国立研究開発法人日本原子力研究開発機構
原子力科学研究所
核燃料物質使用施設等保安規定の変更認可申請について

原子力科学研究所核燃料物質使用施設等保安規定の変更の内容及び理由

国立研究開発法人日本原子力研究開発機構
原子力科学研究所核燃料物質使用施設等保安規定
新旧対照表

原子力科学研究所核燃料物質使用施設等保安規定（第2編 放射線管理）新旧対照表

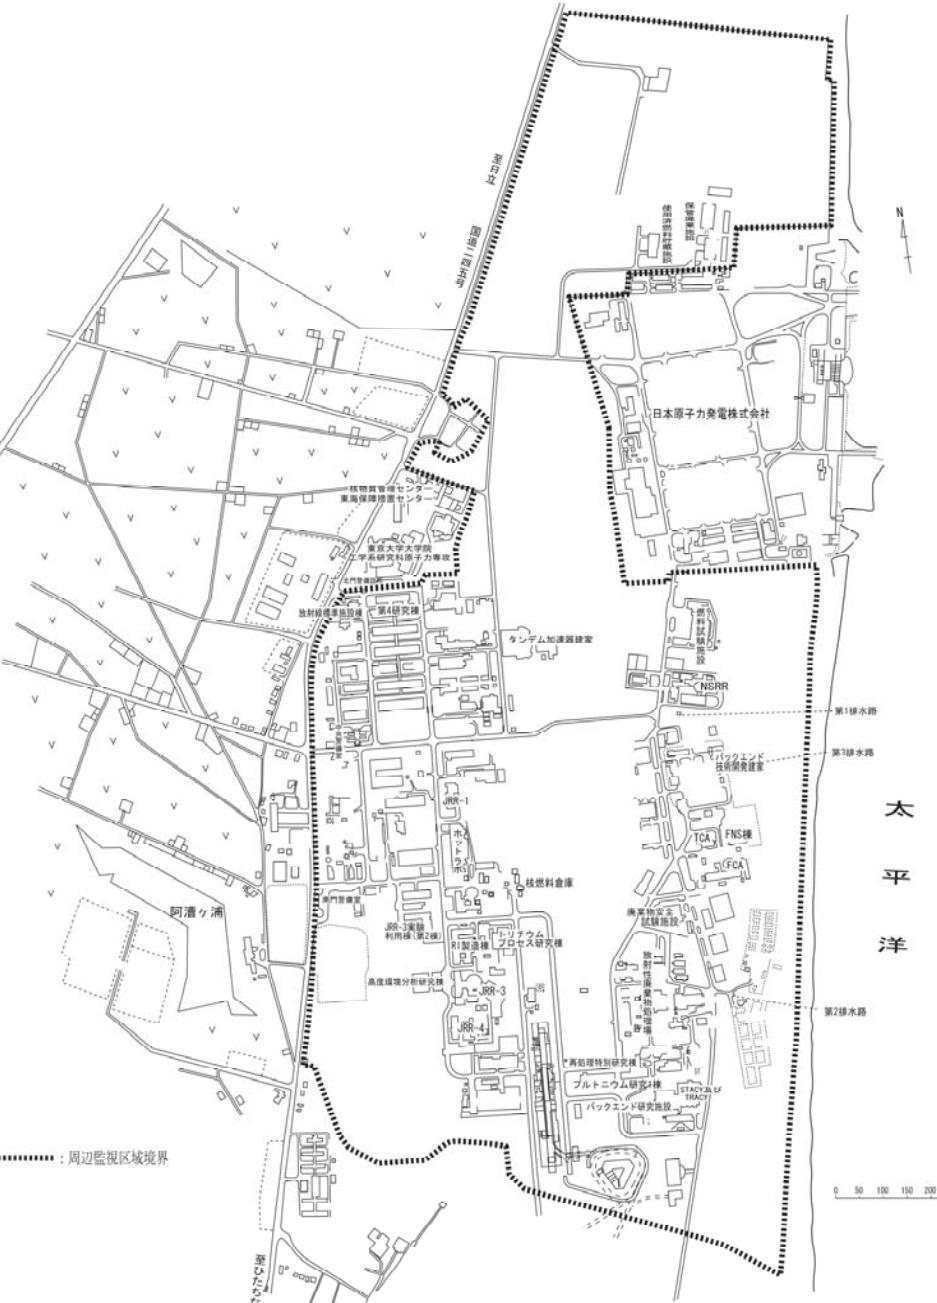
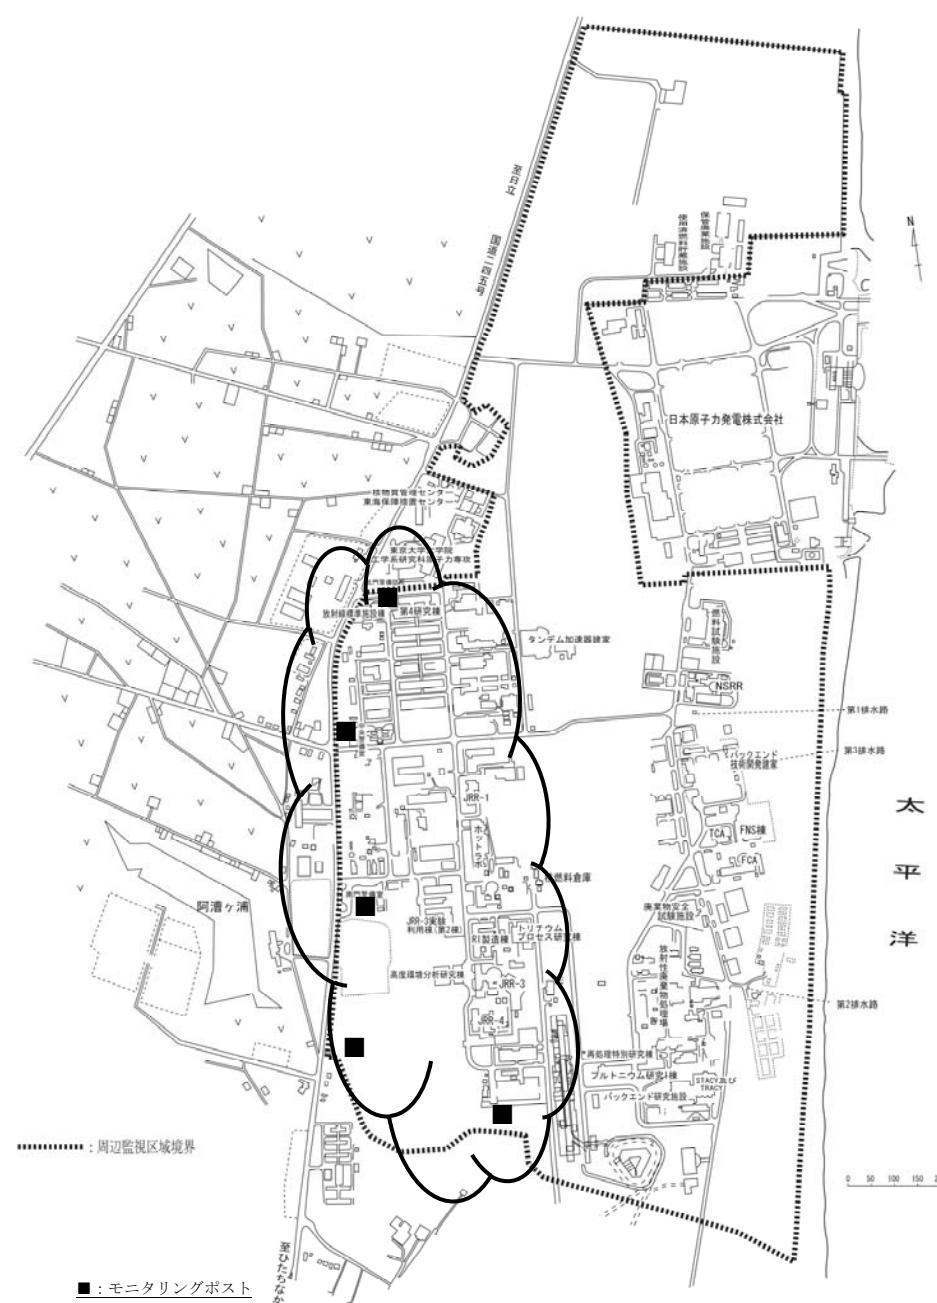
別図第1 (その1) 廃棄物処理場に係る管理区域	別図第1 (その2) ~ 別図第1 (その11) (変更なし)	別図第1 (その2) ~ 別図第1 (その11) (省略)	備考
<p>至 JRR-3 至 NNSRR 至 JRR-3 至 NNSRR 至 NNSRR 日本原子力発電株式会社 N : 管理区域</p> <p>別図第1 (その1) 廃棄物処理場に係る管理区域</p>	<p>至 JRR-3 至 NNSRR 至 JRR-3 至 NNSRR 至 NNSRR 日本原子力発電株式会社 N : 管理区域</p> <p>別図第1 (その2) ~ 別図第1 (その11) (変更なし)</p>	<p>至 JRR-3 至 NNSRR 至 JRR-3 至 NNSRR 至 NNSRR 日本原子力発電株式会社 N : 管理区域</p> <p>別図第1 (その2) ~ 別図第1 (その11) (省略)</p>	<p>解体処理施設の許可を廃止したため 固体廃棄物一時保管棟の管理区域を縮小するため 記載の適正化</p>

原子力科学研究所核燃料物質使用施設等保安規定 新旧対照表 (第3編 廃棄物処理場の管理)

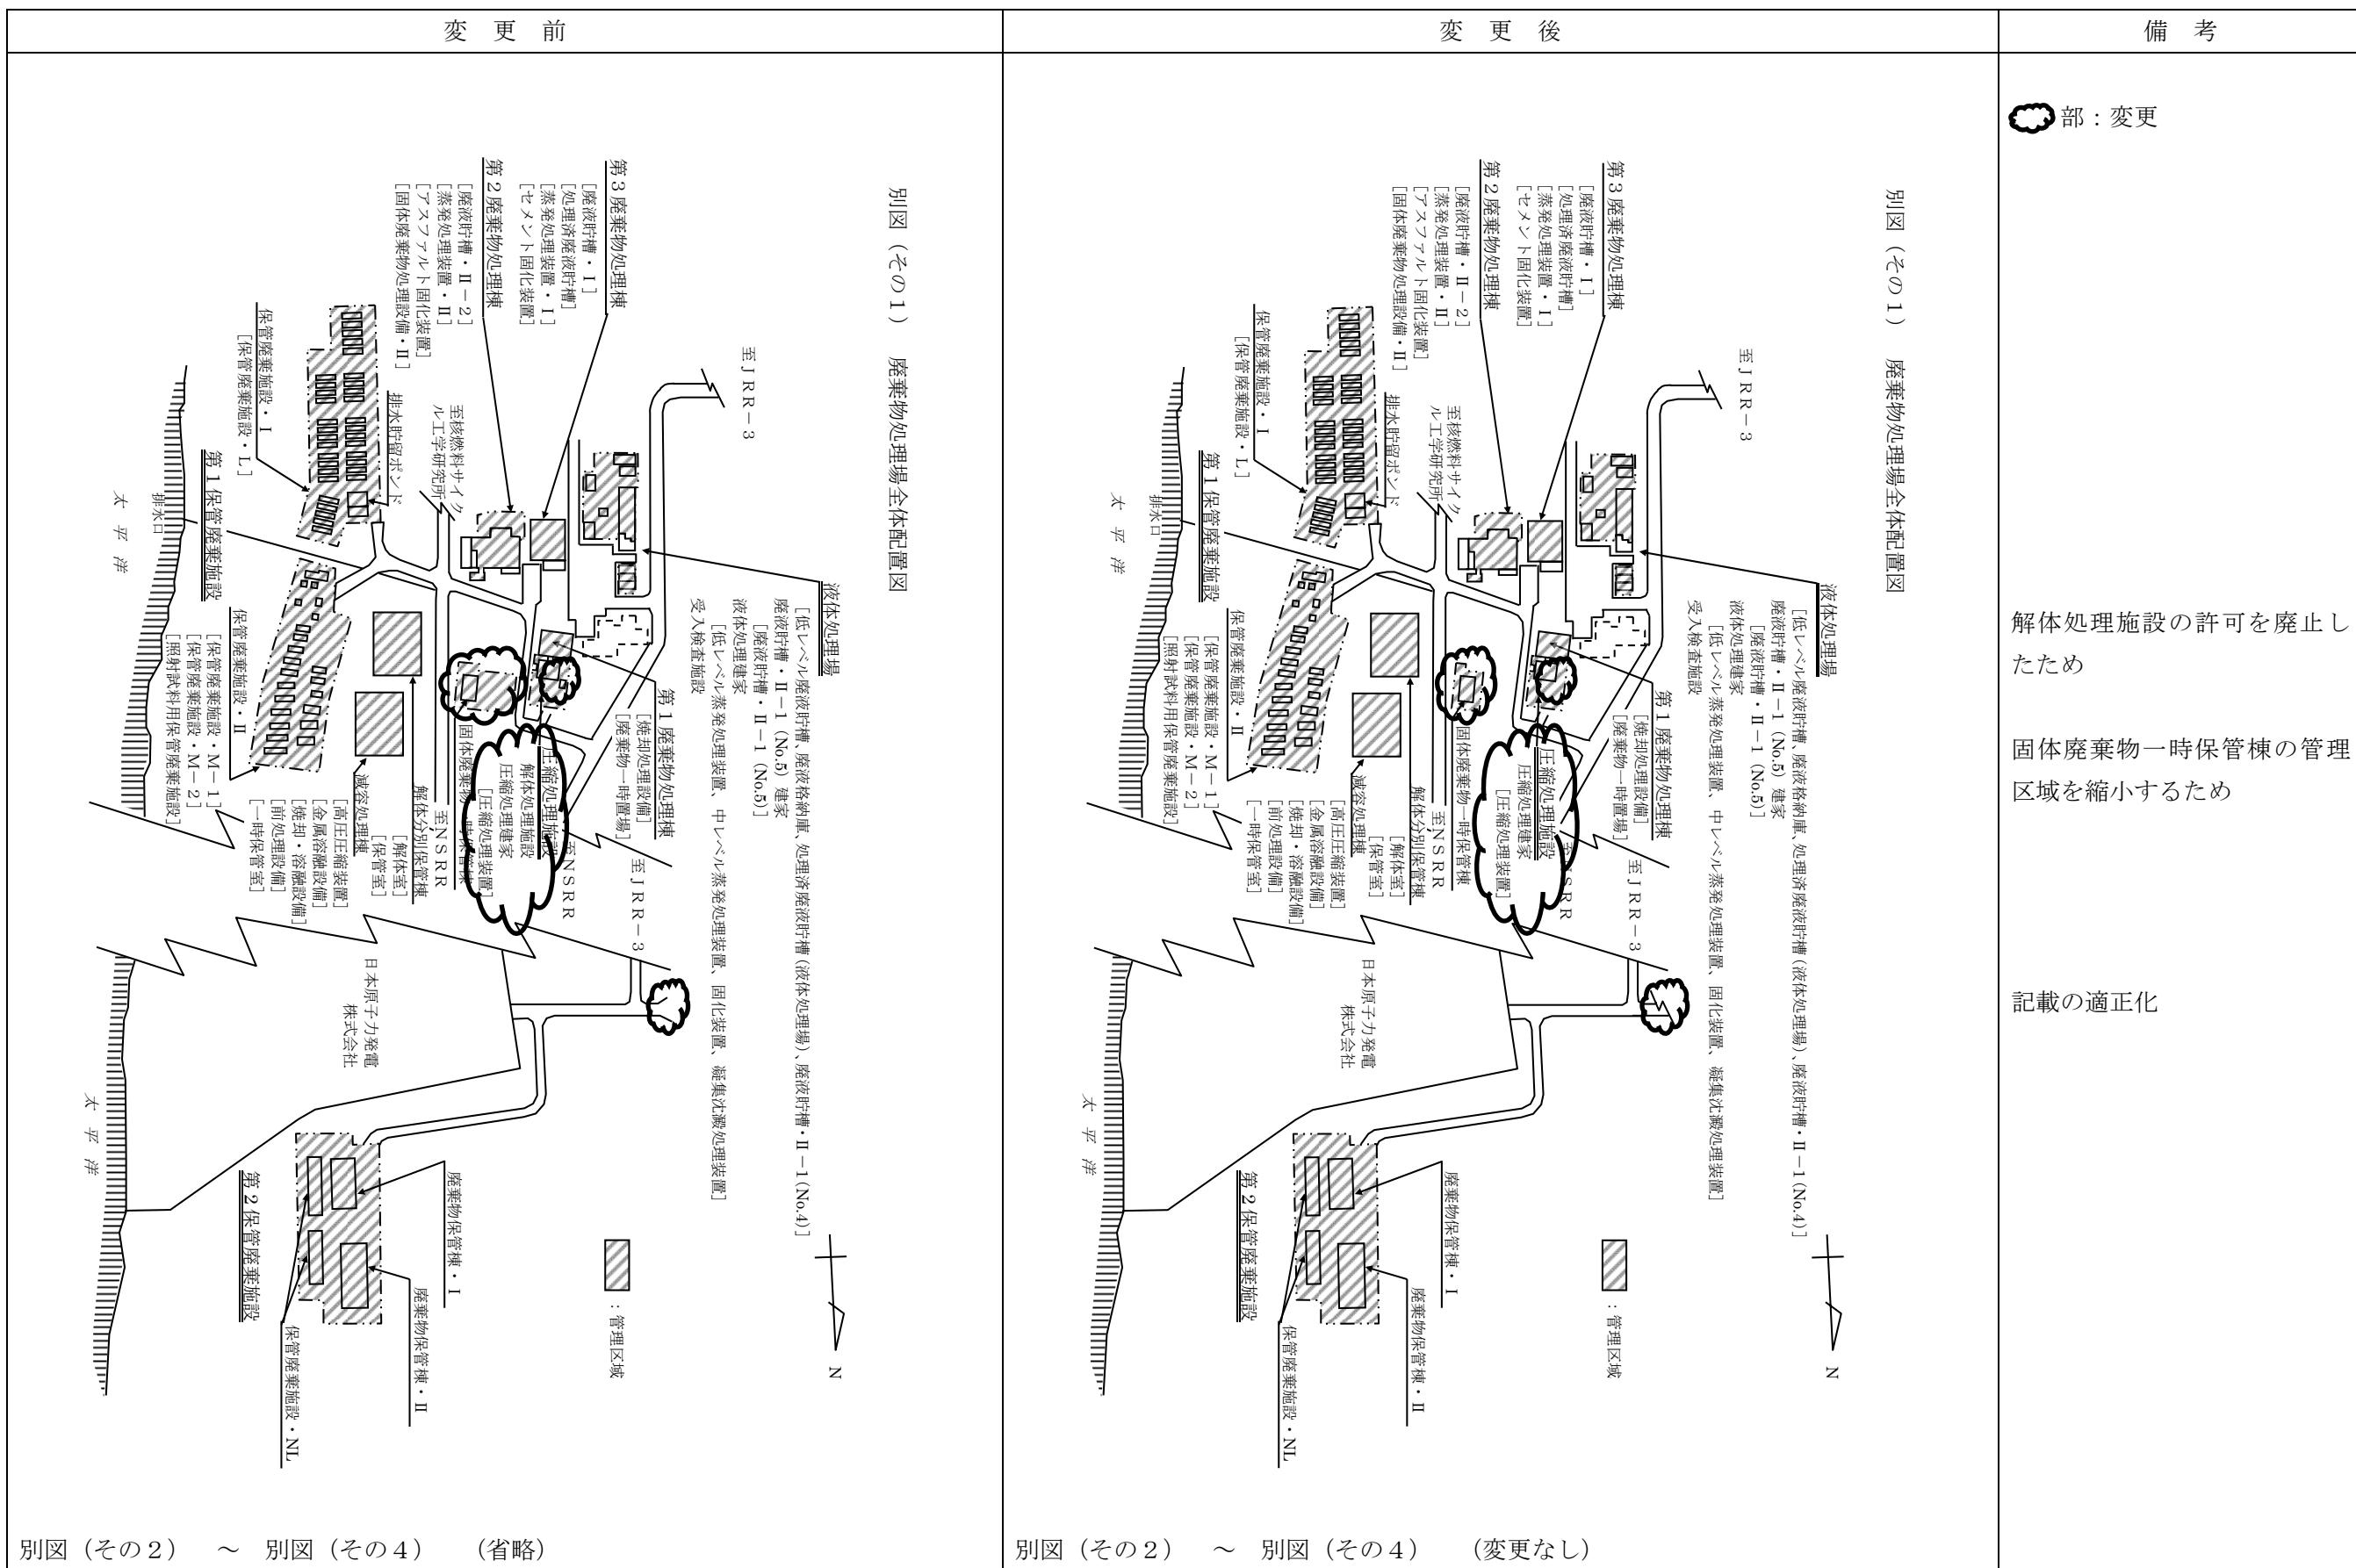
変更前	変更後	備考
<p>別図(その5) 固体廃棄物一時保管棟平面図</p> <p>図例：</p> <ul style="list-style-type: none"> ■ 第1種管理区域 ▨ 第2種管理区域 ↔ 处理前廃棄物保管場所 ↔ 管理区域出入口 ↔ 管理区域出入口 	<p>別図(その5) 固体廃棄物一時保管棟平面図</p> <p>図例：</p> <ul style="list-style-type: none"> ■ 第1種管理区域 ▨ 第2種管理区域 ↔ 处理前廃棄物保管場所 ↔ 管理区域出入口 ↔ 管理区域出入口 	<p>部：変更</p> <p>固体廃棄物一時保管棟の管理区域（フェンスにより区画）を縮小するとともに、固体廃棄物一時保管棟内の第1種管理区域を第2種管理区域へ変更するため</p> <p>室名について、記載の適正化を図るため</p>

変更前	変更後	備考
<p>別図(その6) 圧縮処理施設平面図</p> <p>第1種管理区域 (Diagonal hatching)</p> <p>第1種管理区域低レベル区域 (Horizontal hatching)</p> <p>発生廃棄物保管場所 (Solid black box)</p> <p>↔ 管理区域出入口 (Double-headed arrow)</p> <p>↔→ 圧縮処理建家出入口 (Double-headed arrow with a dashed line)</p>	<p>別図(その6) 圧縮処理施設平面図</p> <p>第1種管理区域 (Diagonal hatching)</p> <p>第1種管理区域低レベル区域 (Horizontal hatching)</p> <p>発生廃棄物保管場所 (Solid black box)</p> <p>↔ 管理区域出入口 (Double-headed arrow)</p> <p>↔→ 圧縮処理建家出入口 (Double-headed arrow with a dashed line)</p>	<p>部 : 変更</p> <p>解体処理施設の許可を廃止したため</p>

変更前	変更後	備考
<p>別図(その7) 第1廃棄物処理棟平面図</p>	<p>別図(その7) 第1廃棄物処理棟平面図</p>	<p>部: 変更</p> <p>エレベータの改造工事に伴い、1階の扉の位置を変更したため</p>
<p>別図(その8) ~ 別図(その28) (省略)</p>	<p>別図(その8) ~ 別図(その28) (変更なし)</p>
